Fra: Anngunn Marie Gullbrå
Sendt: 21. mai 2019 15:13
Til: 'Jorgen'
Emne: SV: 19/11069 Sosi- data kontroll plassering sak 16/3006 hus 10 gbnr 22/166,173

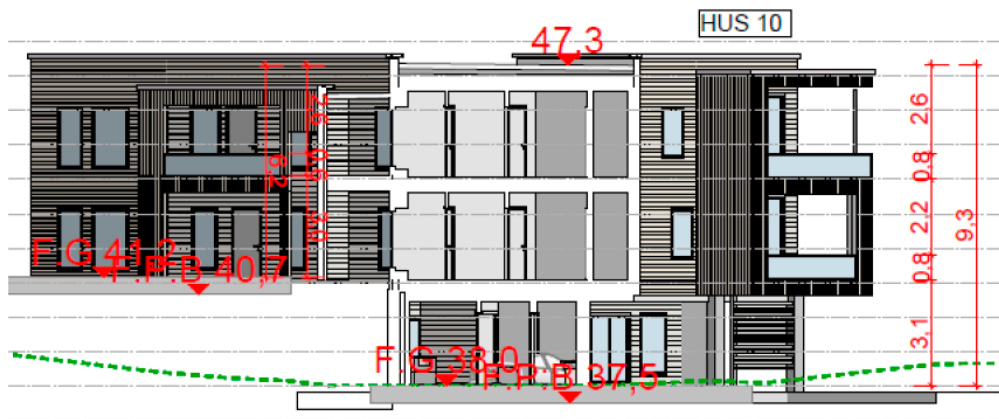
Eg ser at byggeløynet har godkjent mønehøgde på 47,3 m. Oppgitt målt høgde på takriss er 47,92.

Det er vanskeleg å veta kva som er målt høgde, då det er ulike høgder på takrisset, men ein skulle vel tru at dette ikkje skulle vera høgare enn godkjent mønehøgde....

Slik denne teikninga som er grunnlag for godkjenninga viser er det er ulike høgder på huset, og at 47,3 ikkje er høgaste punkt!

Er det nærare 0,6 m forskjell på høgda på midtre del og dei andre?

Er ikkje på PC for øyeblikket, men det er takkant som er innmålt. Vist det viser seg at det er noko feil med høgda, så skal eg sjekke om eg har feil innstilling på høgda inne på totalstasjonen.
